路政署就「要求改善良景巴士總站照明系統」的書面回應

附錄一：建議良景邨巴士總站路燈改善工程

| Location: Tin King Road Bus Terminus , Tuen Mun | | |  HIGHWAYS DEPARTMENT 路路 HONG KONG 燈燈 LIGHTING DIVISION 部部 香港 署署 |

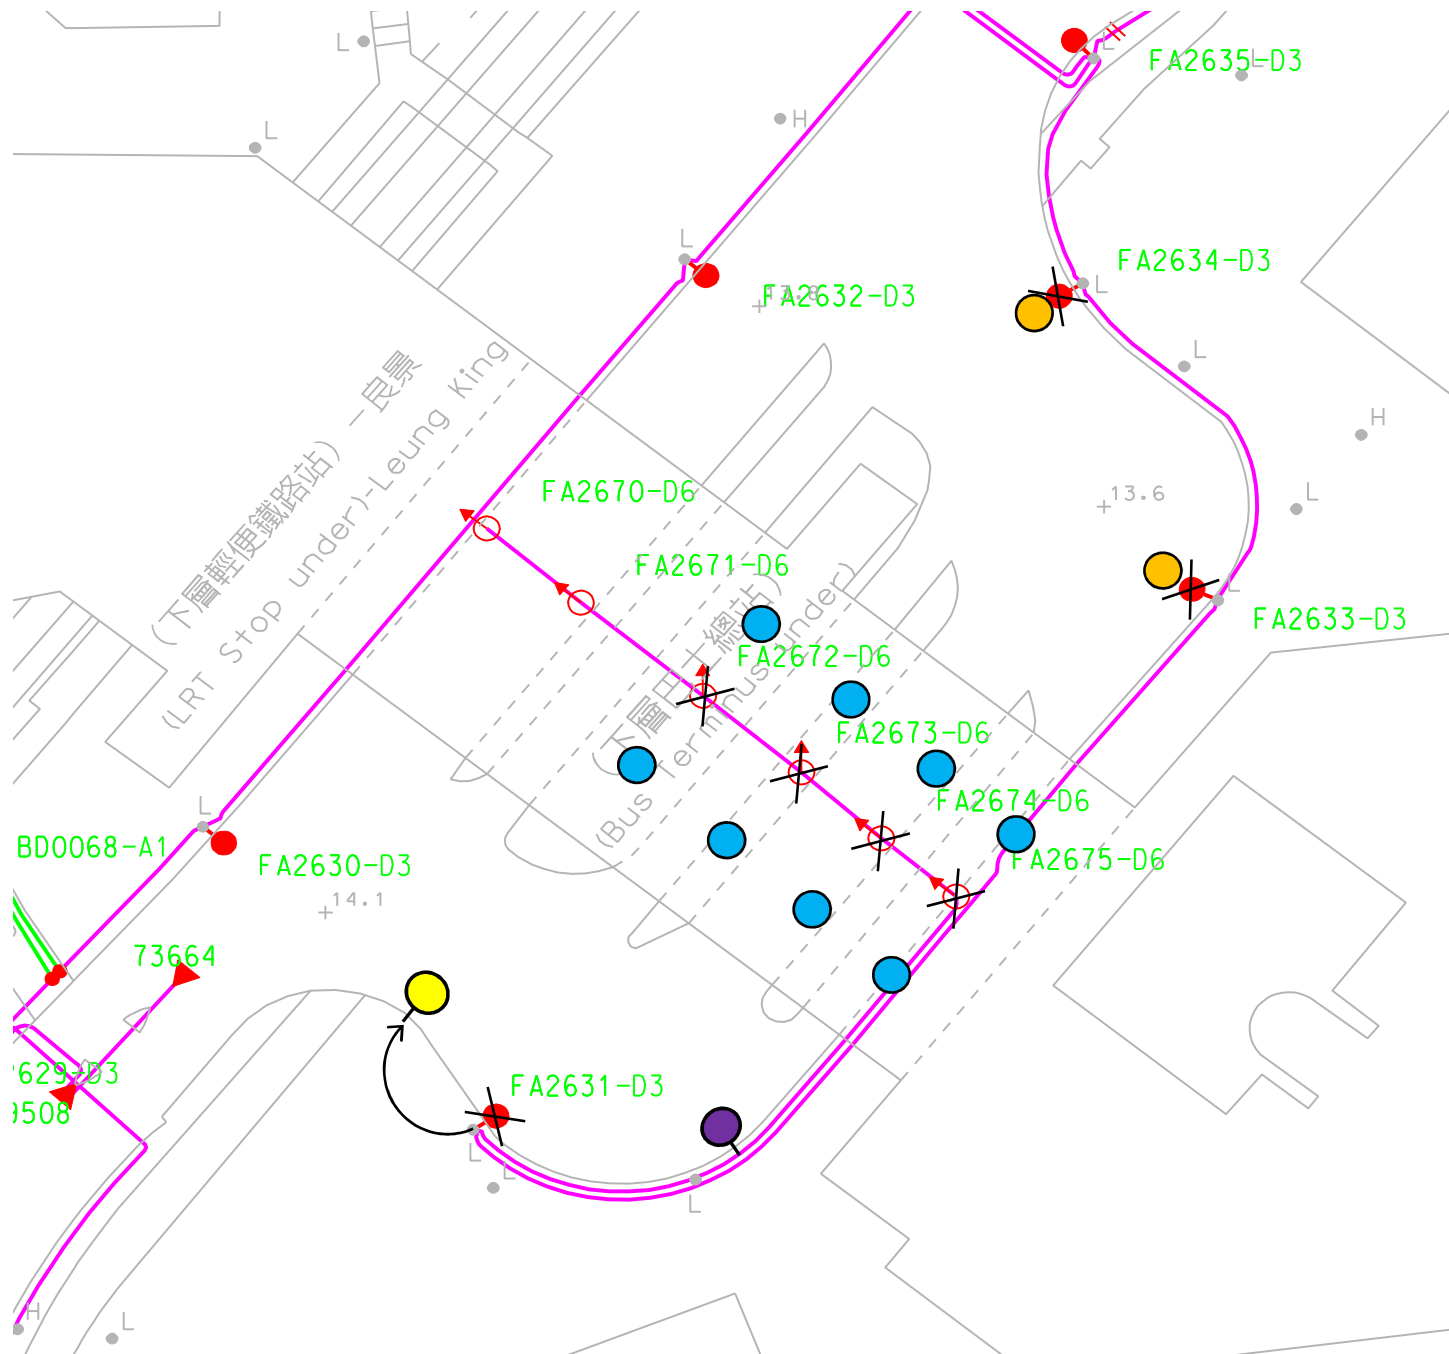
本部於本年五月進行了實地視察及光度測量，結果顯示良景巴士總站的平均照明值為40 LUX，高於一般無上蓋巴士總站的照明標準。但由於巴士總站部份有上蓋建築物覆蓋及高度較矮，及停泊於站內雙層巴士也影響了照明，以致巴士站有蓋部份的光度未如理想。

- 1) 標準流明值為180至200 LUX只適用於被上蓋建築物完全覆蓋，沒有天然光線照明的公共交匯處/巴士站，例如屯門港鐵站公共交匯處及屯門市中心巴士總站。而良景巴士總站有天然光線照明，只有部份被上蓋建築物覆蓋，因此上述標準流明值並不適用。
- 2) 本部重申良景巴士總站的平均照明值為40 LUX，高於一般無上蓋巴士總站的照明標準。然而，巴士總站部份因上蓋建築物覆蓋及停泊於站內雙層巴士的影響，以致巴士站有蓋部份在晚間的光度未如理想。

有見及此，本部已決定為巴士站加設橋底燈及更改路燈為白光燈，以改善巴士站的整體照明。建議的燈光改善工程如下(詳情可參考附件一)：

- 1) 現有橋底燈(編號：FA2672、FA2673、FA2674及FA2675)將被移除，並改為一組兩夥的新橋底燈(白光燈)。
- 2) 現有街燈(編號：FA2633及FA2634)的燈泡將更換成白光燈，提高顯色功能。
- 3) 現有街燈(編號：FA2631)將被遷移，並換成白光燈。
- 4) 在現有街燈(編號：FA2631)約十米外加裝一枝新的白光燈。

- 1  現有橋底燈將被移除，並改爲一組兩夥的新橋底燈 (白光燈)。
- 2  現有街燈燈泡將更換成白光燈，提高顯色功能。
- 3  現有街燈將被遷移，更並換成白光燈。
- 4  建議新加裝的街燈(白光燈)。
